GOVERNO DO ESTADO DE MINAS GERAIS

Parecer Técnico IEF/NAR ARCOS nº. 46/2021

Processo administrativo SEI nº 2100.01.0023577_2020_47_Área Urbana_ Serviço Autônomo de Água e Esgoto de Lagoa da Prata_ Córrego Chico Felix.

É objetivo deste processo avaliar as solicitação para a intervenção em área de APP sem supressão de vegetação nativa em 4,1000ha para permitir e regularizar a dragagem e a limpeza do córrego Chico Felix, visando a passagem de maquinário em área de APP, tendo em vista a lavratura do Auto de Infração nº 259528 de 2020.

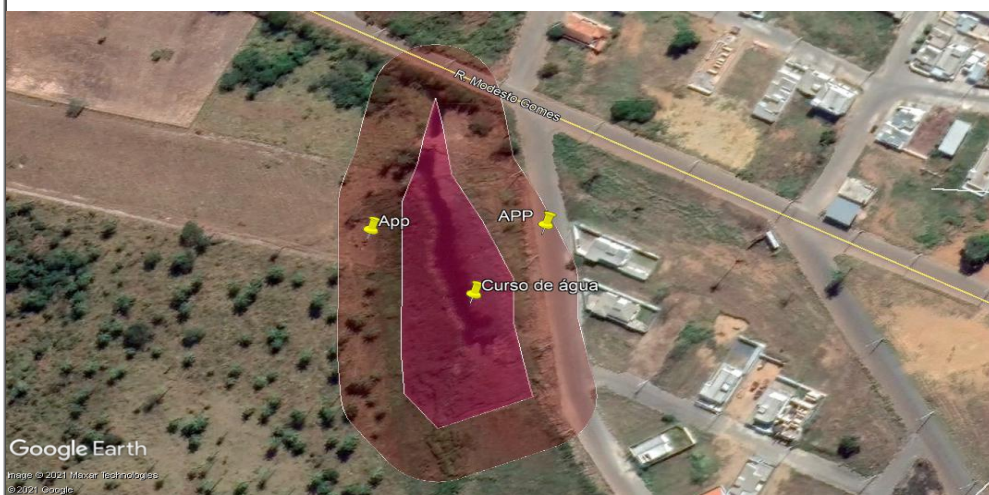
Ao se considerar todo o trecho proposto para a limpeza do córrego (margens) e confrontar com as informações pré-existentes, se conclui que podemos dividir a análise do pedido nos trechos conforme proposto pelo empreendedor no mapa descritivo de intervenção ambiental.

Trecho 1/ Do ponto 1 a 2 _ Trecho da intervenção já executado. Vai das coordenadas Y 20°0'55.908"S e X 45°33'20.632"O e até as coordenadas Y 20°0'46.084"S e X 45°33'19.192"O

Nota-se que do ponto 1 ao ponto do 2 o curso de água se encontra com a presença de taboas em seu leito, sendo feito retirada de parte das mesmas na intervenção.
